PLAN LOCAL D'URBANISME (PLU) DE VÉTRAZ- MONTHOUX

MÉMOIRE EN RÉPONSE À L'AVIS DE LA
MRAE

Octobre 2026

Figure1. Cartographie du Plan d'Exposition au Bruit de l'Aérodrome d'Annemasse.

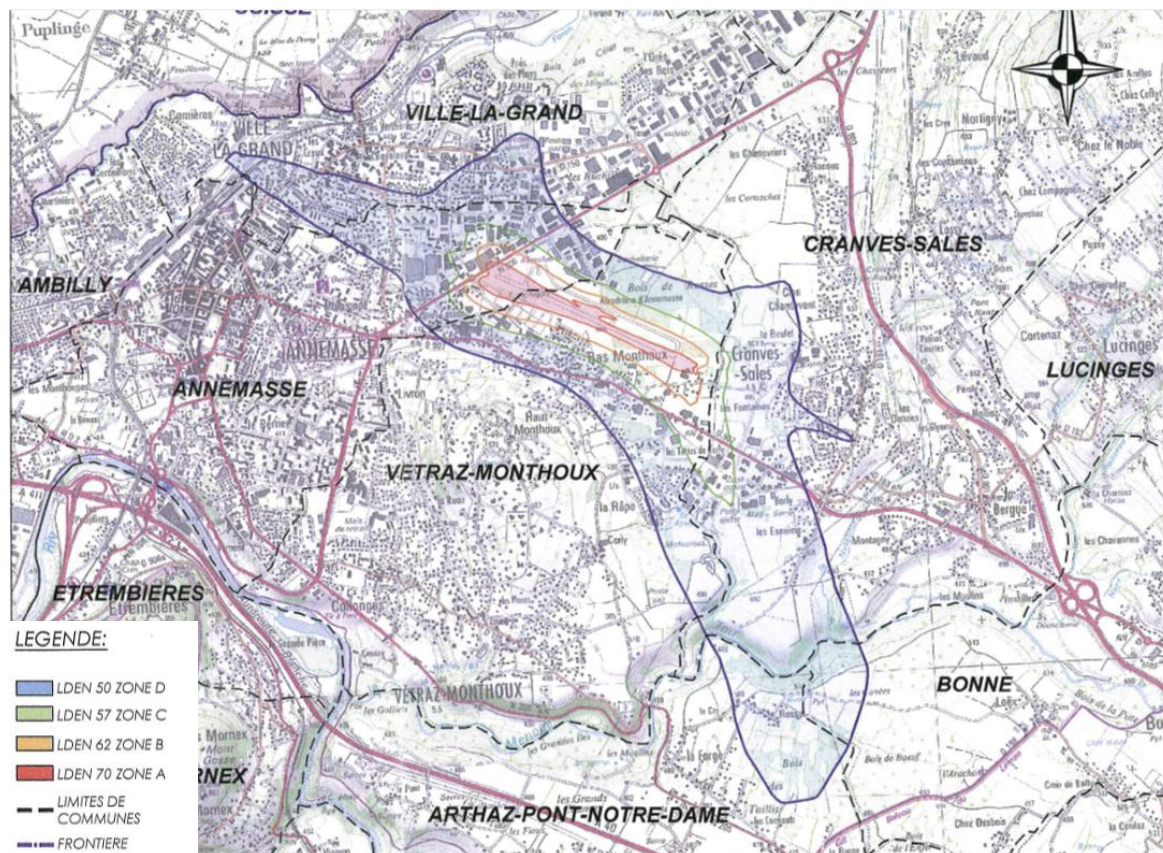
L'Autorité environnementale recommande d'analyser l'articulation entre le PLU et le plan d'exposition au bruit (PEB) de l'aérodrome d'Annemasse.

Le rapport de présentation RP3 – Partie 4, en page 266, sera complété par l'ajout d'un paragraphe 3 intitulé « Plan d'exposition au bruit (PEB) de l'aérodrome d'Annemasse », présentant les éléments suivants :

Le projet de PLU de Vétraz-Monthoux prend en compte les dispositions du plan d'exposition au bruit de l'aérodrome d'Annemasse.

Cette prise en compte est notamment assurée dans le PADD, au sein de l'Axe 1, chapitre 3 « Maîtriser et réduire les sources de pollutions et de nuisances », qui prévoit une orientation visant à organiser le développement urbain en tenant compte du plan d'exposition au bruit de l'aérodrome d'Annemasse.

Par ailleurs, le règlement graphique identifie, à titre d'information, les secteurs du territoire communal concernés par le plan d'exposition au bruit de l'aérodrome d'Annemasse.

Exemple d'un gisement < 2500 m² sur terrain agricole sur l'OCS74 de 2021

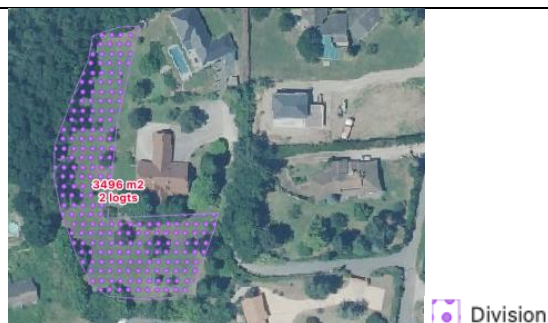
L'Autorité environnementale recommande de mettre en place un compte foncier spatialisé, fondé sur un mode de calcul et des sources explicités, distinguant consommation d'ENAF et artificialisation depuis 2011, et comprenant l'ensemble des espaces ouverts à l'urbanisation par le PLU révisé. Elle recommande d'y associer le nombre de logements construits et envisagés, afin de clarifier les besoins retenus et l'adéquation avec les ressources du territoire.

- Si la carte OCS74 de 2021 indique qu'il s'agit d'un usage agricole ou naturel ; alors le gisement est qualifié de gisement sur ENAF ; il en va de même si le gisement est inférieur à 2500 m²

Ce gisement est qualifié d'ENAF malgré sa surface 1815 m².
